## リコール届出一覧表

リコール届出日：平成29年7月28日

| リコール届出番号                         | 外-2515   | リコール開始日   | 平成29年7月29日 |
| 不具合の部位（部品名）                      | エアバッグ装置（インフレーター）   |   |            |

## 改善箇所説明図

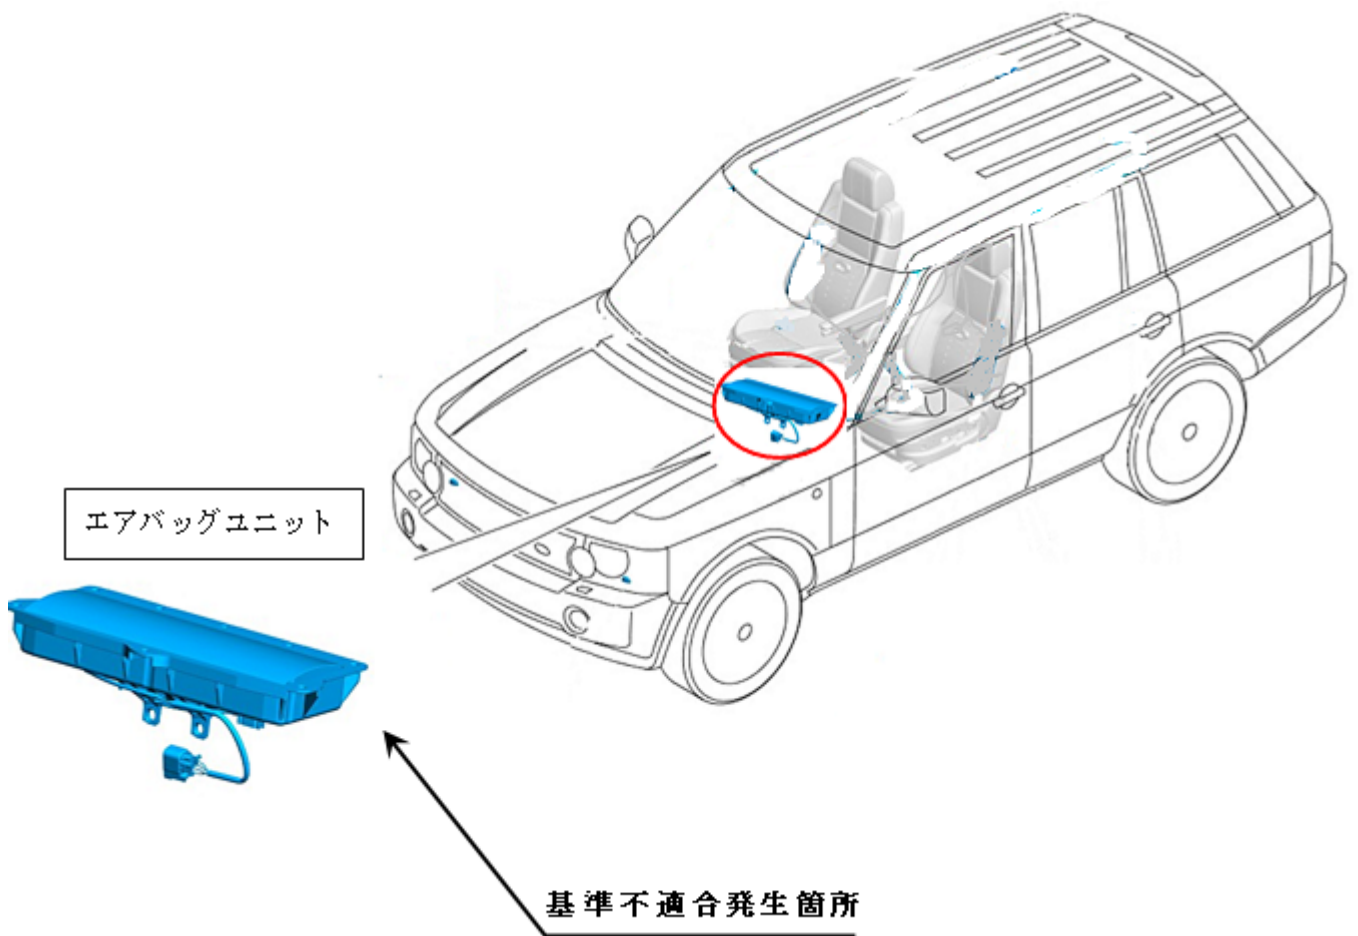
助手席用エアバッグのインフレーター（膨張装置）において、ガス発生剤の吸湿防止が不適切であった場合、高い湿度の環境下で温度変化を繰り返すと、ガス発生剤が劣化することがある。そのため、エアバッグ展開時にインフレーター容器が破損するおそれがある。

全車両、エアバッグユニットを対策品に交換する。なお、対策品の準備に時間を要することから、まずは全ての使用者に対しダイレクトメール等により連絡し、対策品の準備ができた段階で古い車両の使用者から再度連絡し、交換作業を行う。

助手席ドアチェックアームのボディ下側取付けボルトに白ペイントを塗布する。
